J.nr. 2024-0328365

## Bemærkninger til Miljøkonsekvensvurdering af opgradering af Refshalevej

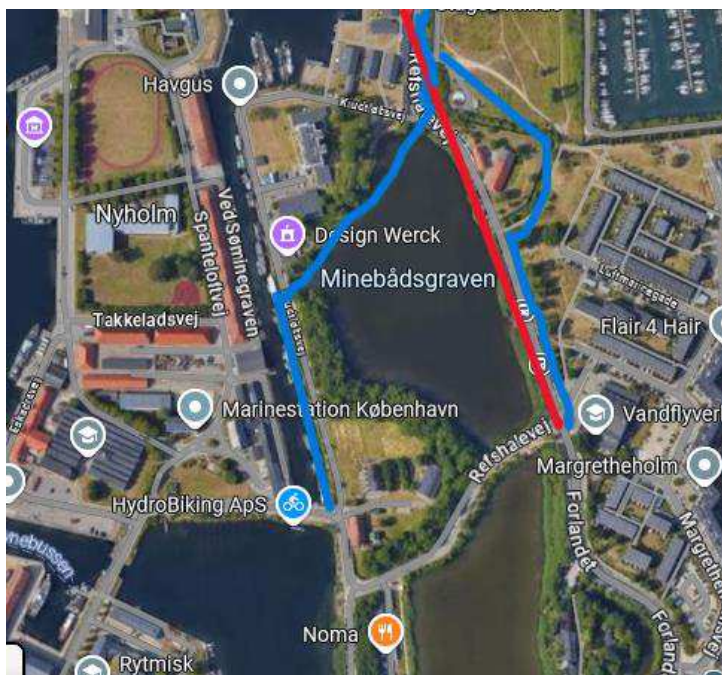
Christianshavns Lokaludvalg foreslår, at opgraderingen af Refshalevej og dermed Miljøkonsekvensvurderingen omfatter to vejbaner, forbeholdt biler og lastbiler mv., med et tværsnit på i alt 7 meter (rød streg nedenfor).

Lokaludvalget mener, at et vejtværsnit på 18 meter, som både indeholder vejbaner, fortov og cykelsti, er for bredt. Et så bredt vejtværsnit vil både indskrænke grønne områder og blå områder, og det vil ikke respektere de gældende fredningsbestemmelser.

Vejtværsnittet kan alene forbeholdes biler og lastbiler mv., fordi fodgængere og cyklister har andre muligheder. De kan enten bevæge sig

A) ad Krudtløbsvej og derefter langs Quintus Bastion (blå streg til venstre) eller øst om Quintus Lynette (blå streg til højre).
